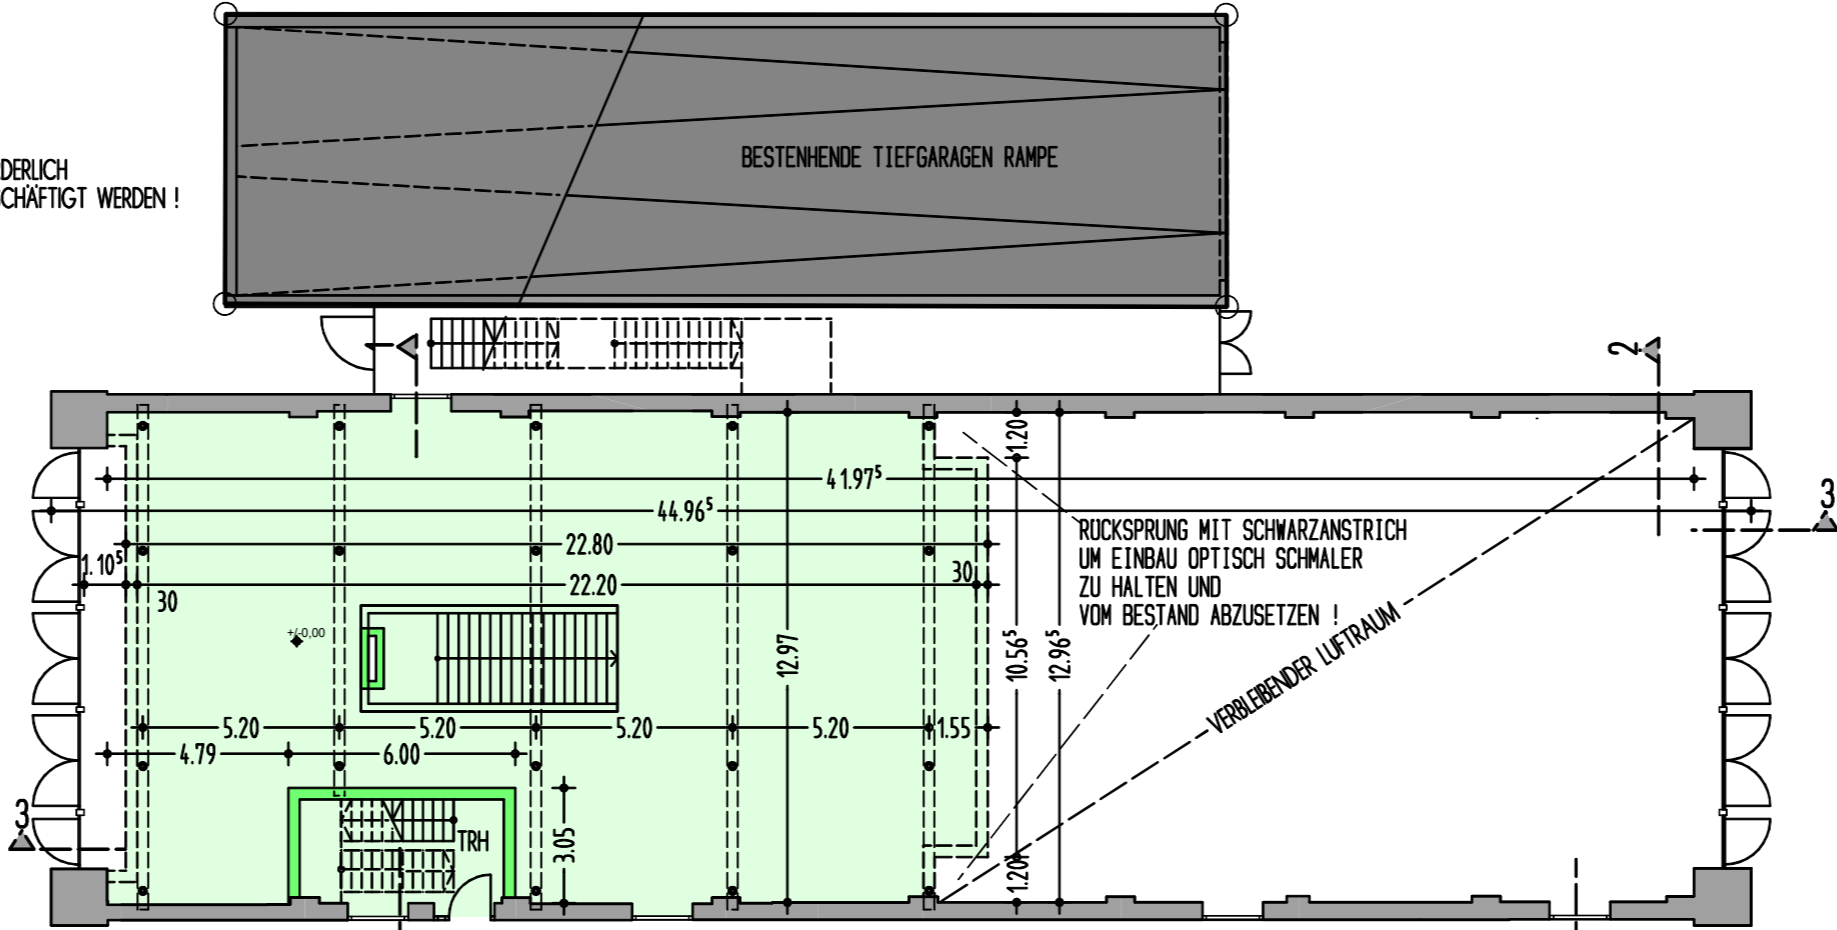
BAULICHER 2.TER RETTUNGSWEG IST ERFORDERLICH
WEIL IM BÜRO MEHR ALS 10 PERSONEN BESCHÄFTIGT WERDEN !
2 x 13 STG 17,3/29
STAHLKONSTRUKTION NACH STATIK
NICHT ÜBERDACHT

WAND OG ABGESETZT AUF ABSTAND 1,40 m
+ SCHWARZANSTRICH

TREPPENRAUM NACH INNEN VERSCHOBEN !

VERANSCHAULICHUNG DES EINBAUES
EINBAU SOLL KEINEN GRÜNEN ANSTRICH ERHALTEN !

ERDGESCHOSS
NUTZFLÄCHE EG AUSSER EINBAU TREPPENHAUS UNVERÄNDERT !
